改善箇所説明図

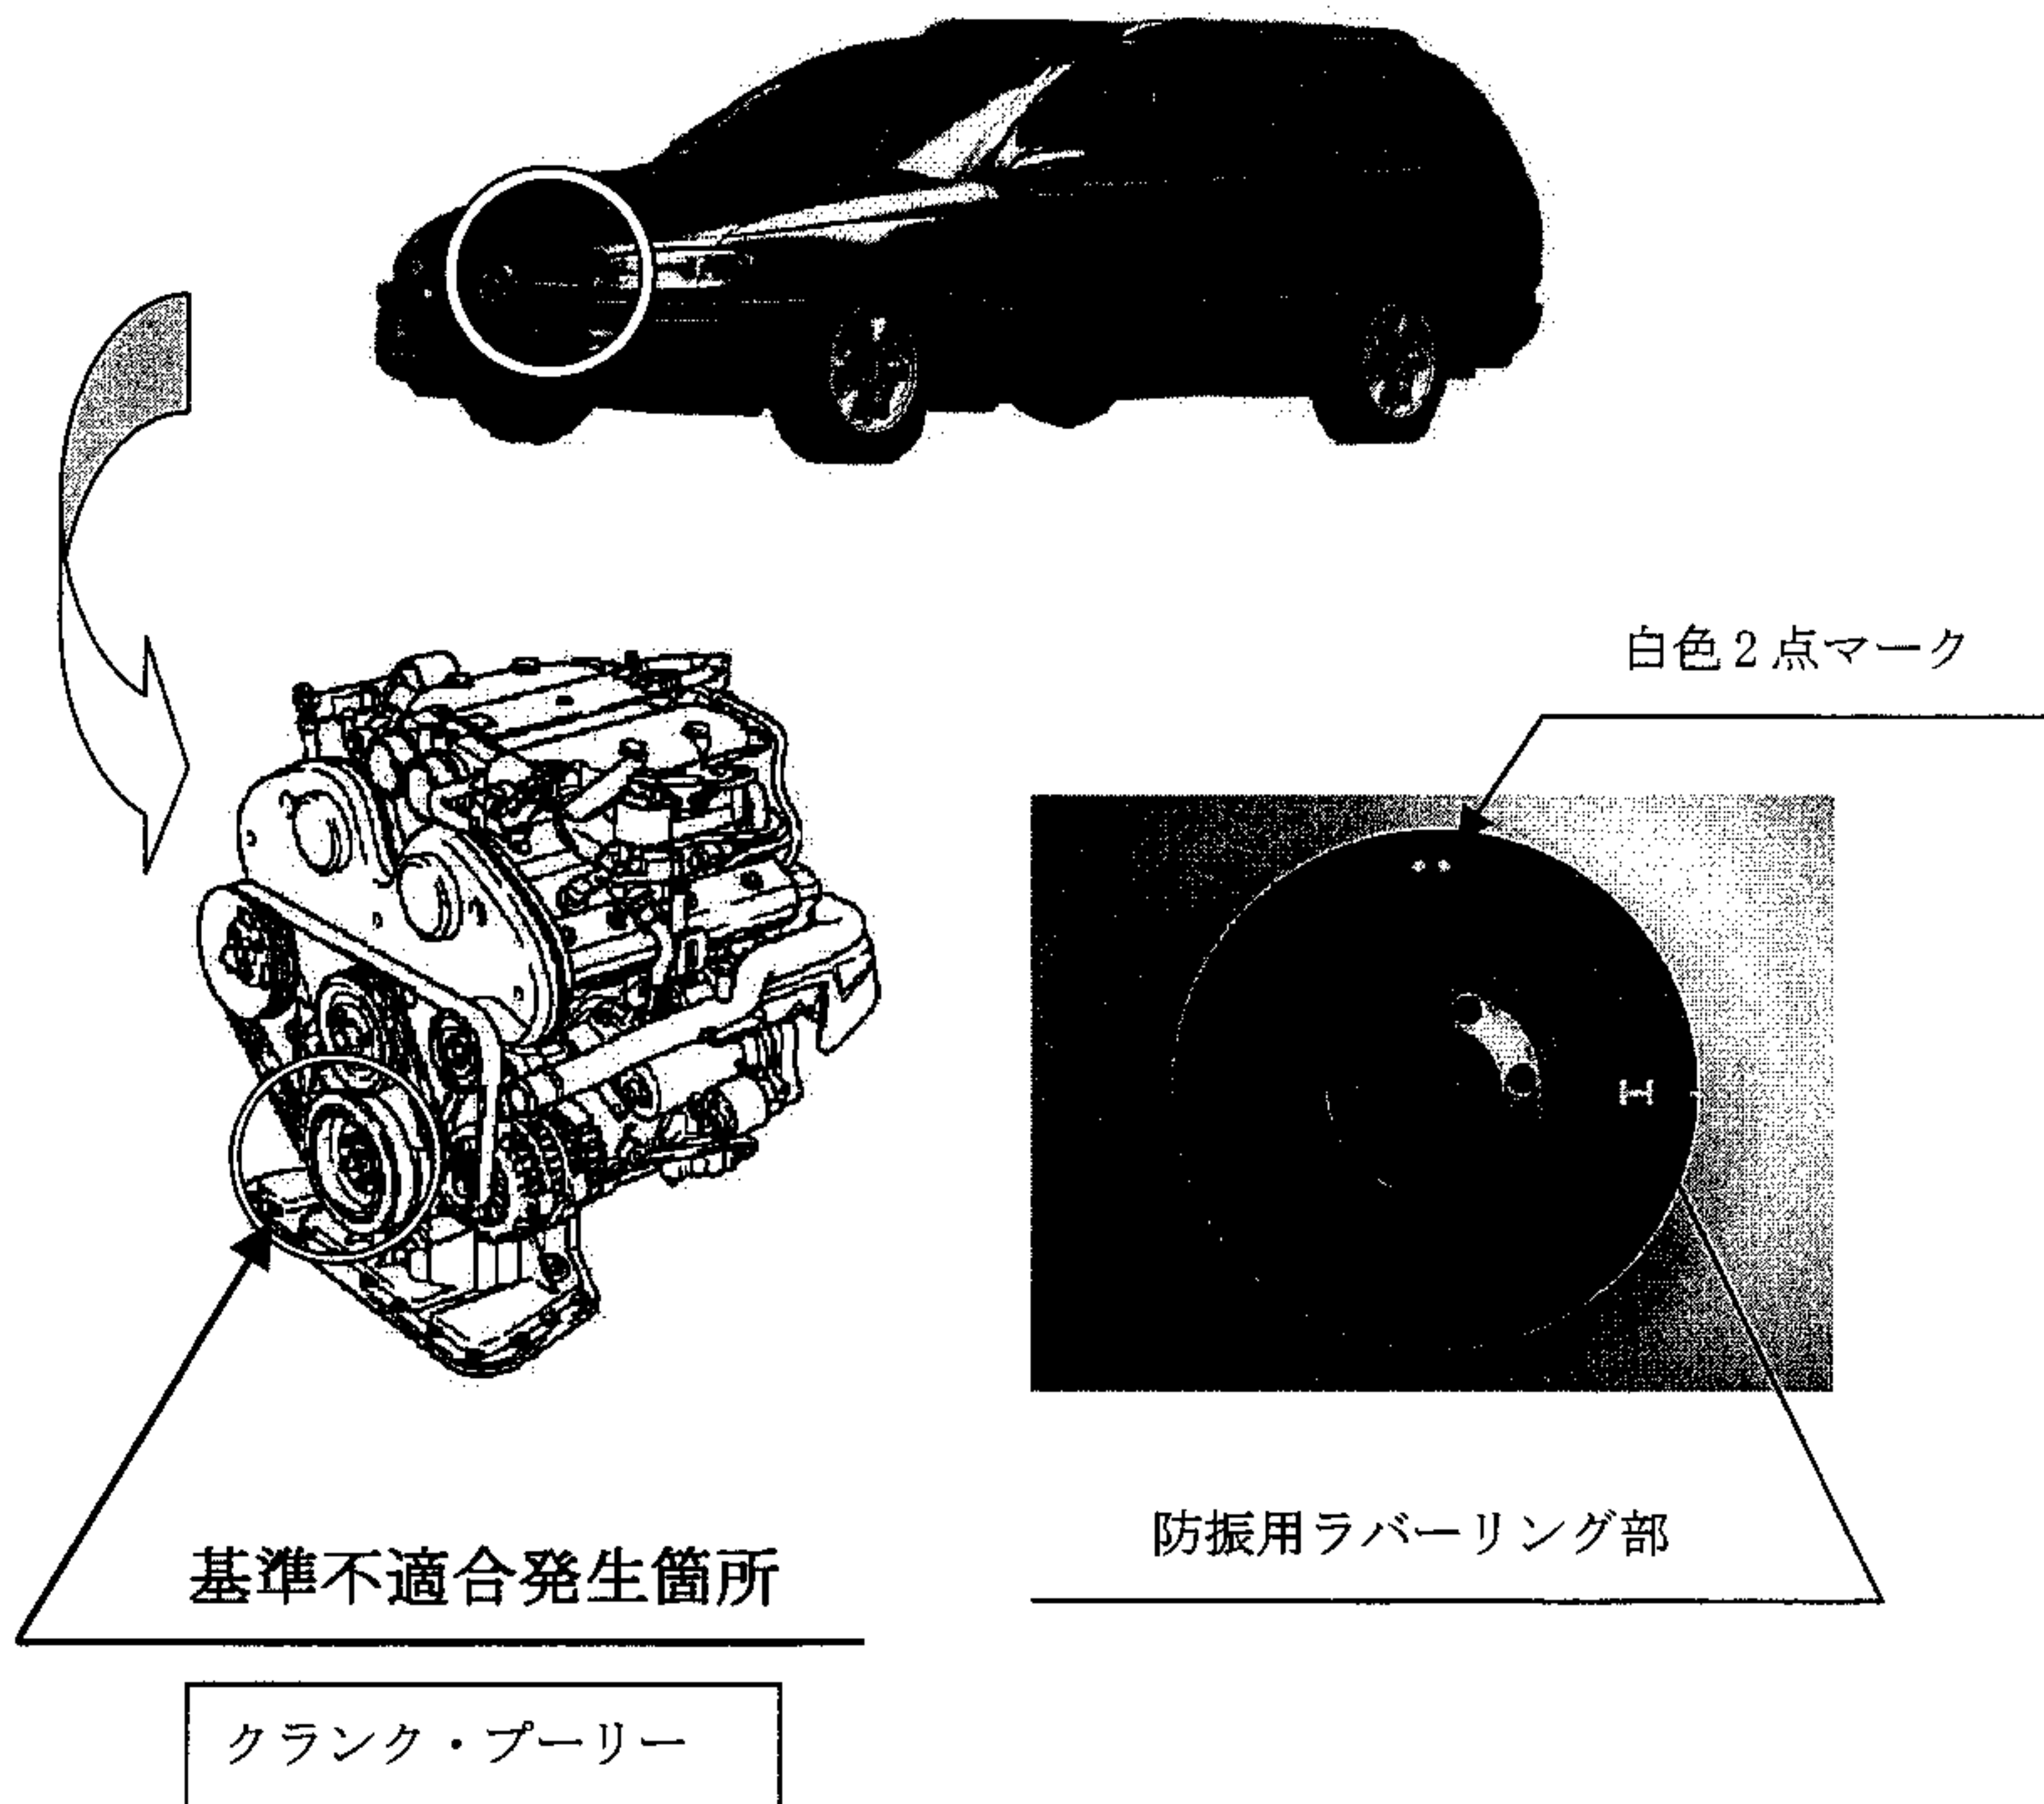
原動機において、クランク・プーリーの防振用ラバーリング部の接着が不適切なため、接着面が剥離して異音が発生することがあり、そのままの状態で使用を続けると、当該プーリーからベルトが外れてハンドルの操作力が増大するとともに、ベルトが当該プーリー取付け部にかみ込んだ場合には、原動機が停止し、再始動が出来なくなるおそれがある。

全車両、クランク・プーリーの部品番号または識別マークを点検し、対象となるものは良品と交換する。

全車両、当該部品の前面に白色ペイントで2点のマーキングを行う。
